訂 正 の お 願 い

*No.J-612 ニッサン リーフ 2011 年 5 月 (ZE0 系) を下記の通り訂正いたします。

* No. J-612 ニッサン リーフ 2011 年 5 月（ZE0 系）を下記の通り訂正いたします。

P.24 B125

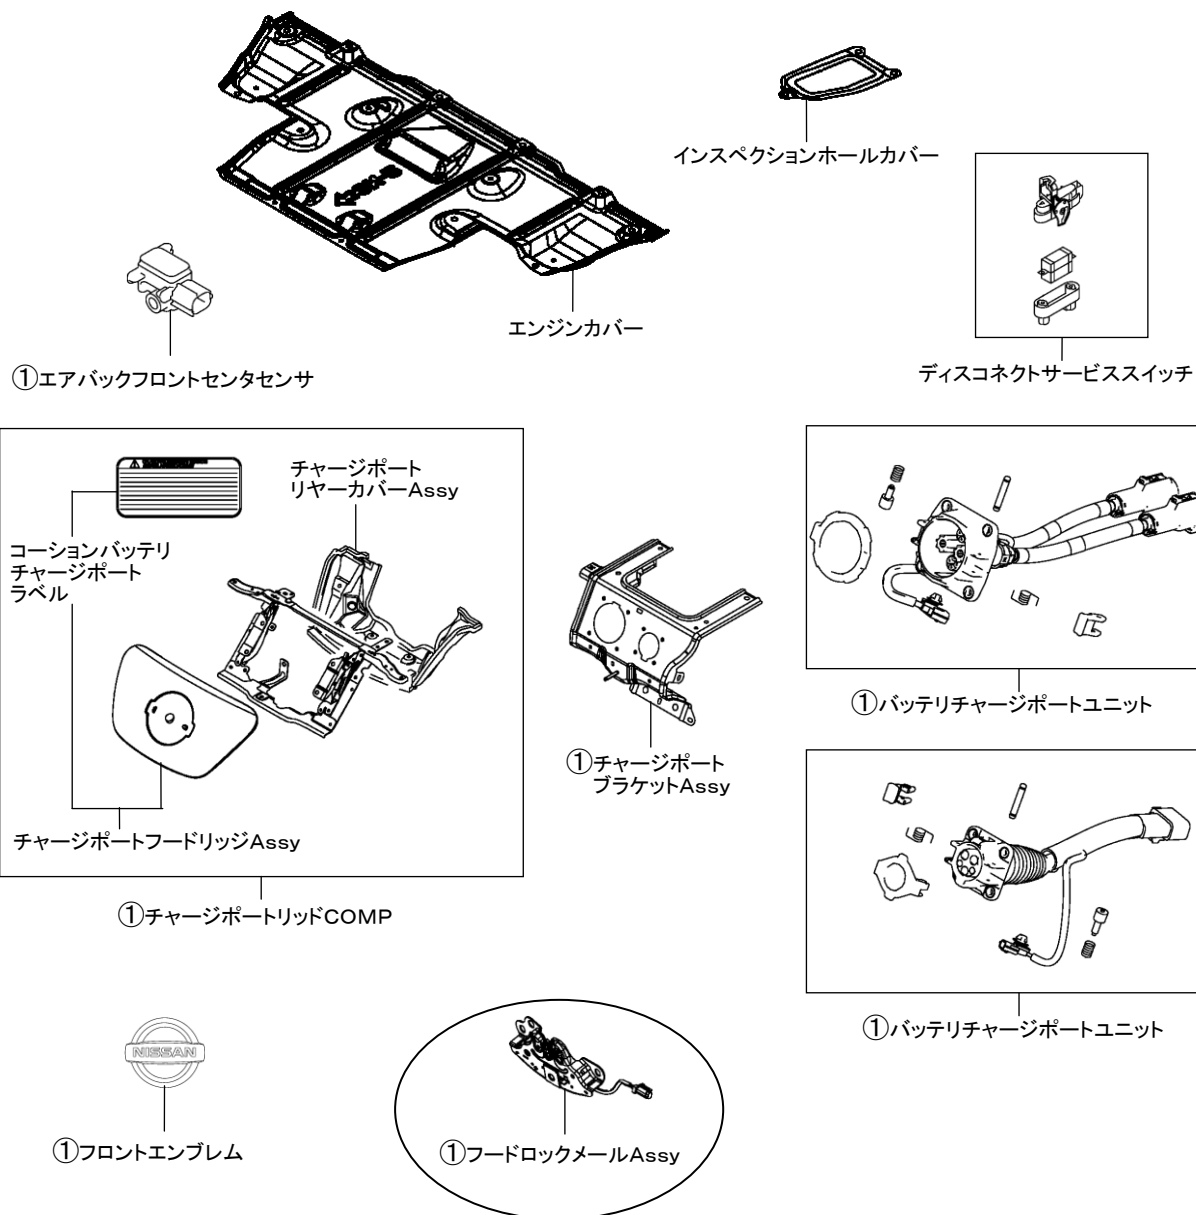
指数テーブル欄に変更訂正があったため、差替え願います。

B125	
割増項目	
チャージポートブラケットAssy脱着	
0. 70増	取外し状態
	・フロントバンパフェーシア
	・フロントバンパセンタインナレインフォース
	(含)作業および部品
	・インスペクションホールカバー脱着
	・エンジンカバー脱着
	・ディスコネクトサービススイッチ脱着
チャージポートブラケットAssy取替	
0. 90増	取外し状態
	・フロントバンパフェーシア
	・フロントバンパセンタインナレインフォース
	(含)作業および部品
	・インスペクションホールカバー脱着
	・エアバックフロントセンタセンサ
	・エンジンカバー脱着
	・チャージポートリッドCOMP
	・ディスコネクトサービススイッチ脱着
	・バッテリーチャージポートユニット
	・バッテリーチャージポートユニット
	・フードロックメールAssy
	・フロントエンブレム
	・付属品
・チャージポートブラケットAssyを取外す際、高電圧回路を遮断するため室内のディスコネクトサービススイッチの取外しおよびコンデンサ放電点検が必要、指数はこれを含んで作成	
・[除]エンジンルーム内配線・配管および付属品

B125	
(1)ラジエータコアアッパサポート脱着	
0. 30	取外し状態
	・フロントバンパフェーシア ・フロントバンパセンタインナレイnfォース ・チャージポートブラケットAssy
	(含)作業および部品 —
(2)ラジエータコアアッパサポート取替	
0. 30	取外し状態
	・フロントバンパフェーシア ・フロントバンパセンタインナレイnfォース ・チャージポートブラケットAssy
	(含)作業および部品 ・付属品
割増項目	
チャージポートブラケットAssy脱着	
0. 70増	取外し状態
	・フロントバンパフェーシア ・フロントバンパセンタインナレイnfォース ・チャージポートブラケットAssy
	(含)作業および部品 ・インスペクションホールカバー脱着 ・ディスコネクトサービススイッチ脱着 ・エンジンカバー脱着
チャージポートブラケットAssy取替	
0. 90増	取外し状態
	・フロントバンパフェーシア ・フロントバンパセンタインナレイnfォース ・チャージポートブラケットAssy
	(含)作業および部品 ・インスペクションホールカバー脱着 ・エアバックフロントセンタセンサ ・エンジンカバー脱着 ・チャージポートリッドCOMP ・ディスコネクトサービススイッチ脱着 ・バッテリーチャージポートユニット ・バッテリーチャージポートユニット ・フードロックコントロールセカンダリー ・フロントエンブレム ・付属品
・チャージポートブラケットAssyを取外す際、高電圧回路を遮断するため室内のディスコネクトサービススイッチの取外しおよびコンデンサ放電点検が必要、指数はこれを含んで作成 ・[除]エンジンルーム内配線・配管および付属品

P.25 B125

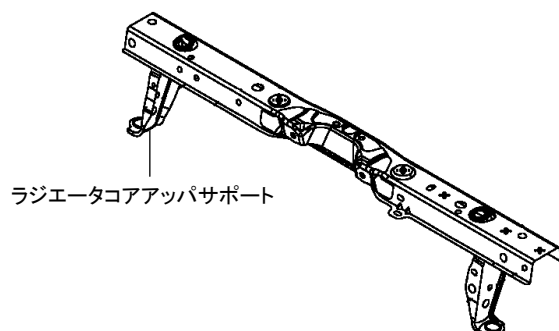
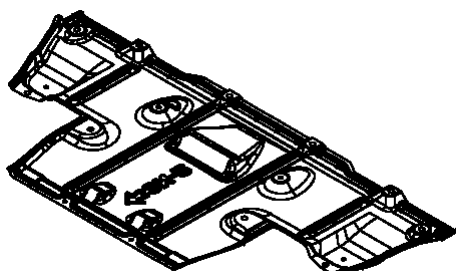
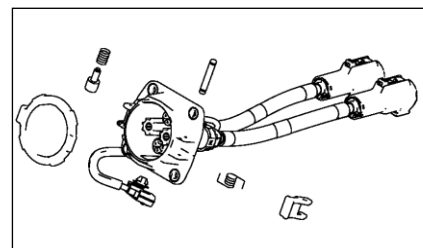
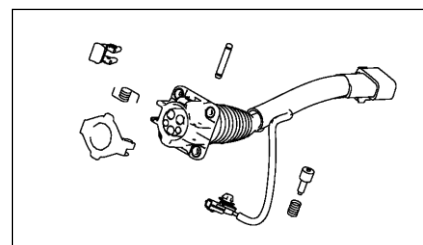
指数テーブル欄の変更訂正に伴うイラストの差替えがあったため、差替え願います。

チャージポートブラケットAssy脱着または取替

- ▶ラジエータコアアップサポートはボルトで締結されている。
- ▶脱着作業時①グループは一体で脱着。

ボデー寸法図

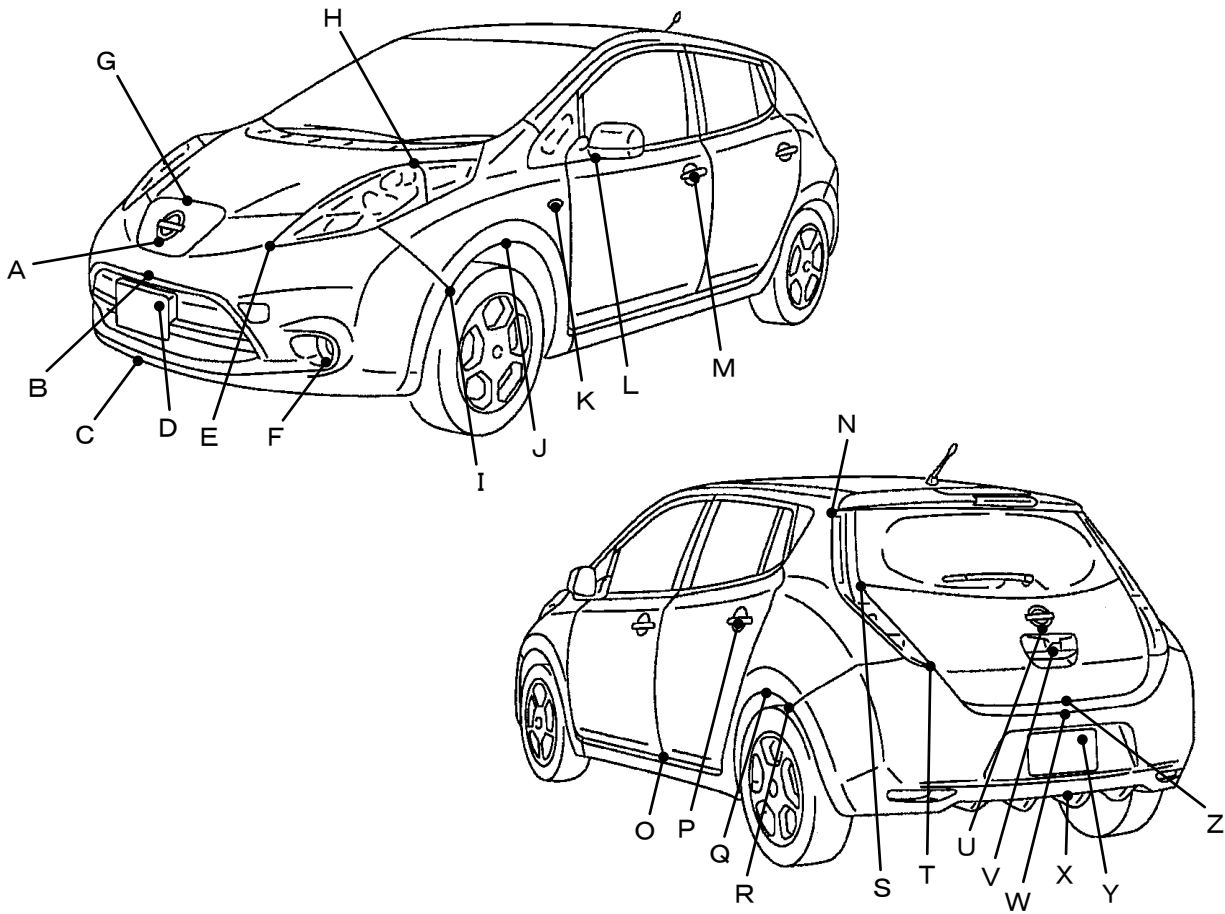
P. 117 ボデー寸法図 図中の文言（▶測定車両は）が不要なため、差し替え願います。
